改善箇所説明図

基準不適合発生箇所

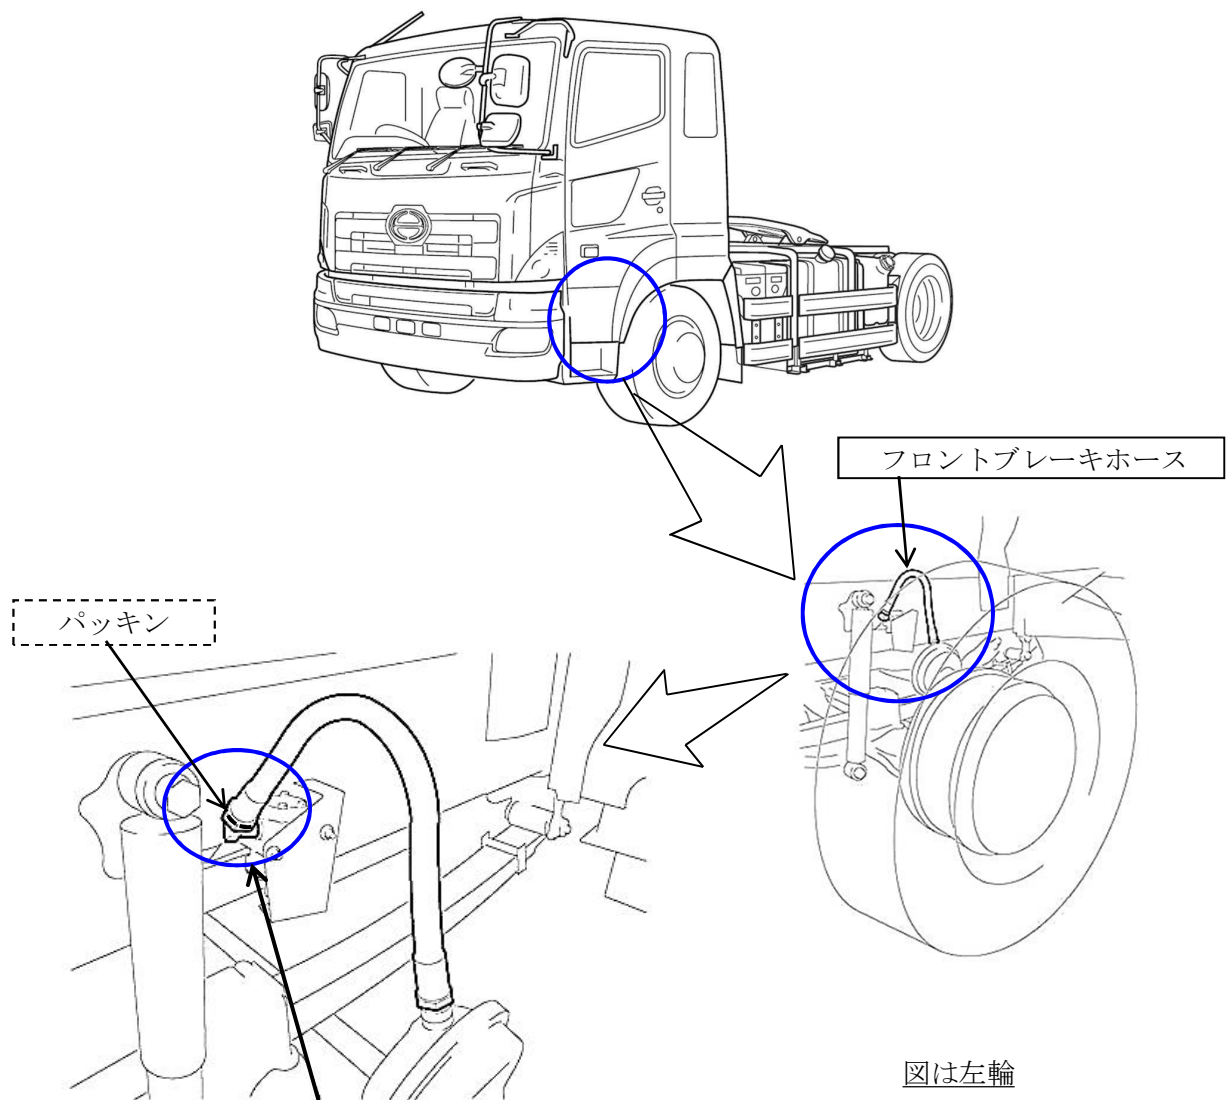
大型トラックにおいて、フロントブレーキホースの締め付け作業が不適切なため、ホース接続部の締め付け力が不足しているものがある。そのため、ホース接続部が緩みエアが漏れ、最悪の場合、制動力が低下するおそれがある。

全車両、ブレーキホース接続部の締め付けトルクを点検し、トルクが不足しているものは正規トルクで締め付ける。なお、トルクが不足している場合には接続部のパッキンを新品に交換する。

識別： 改善済車両にはネームプレートに白色ペイントを塗布する。
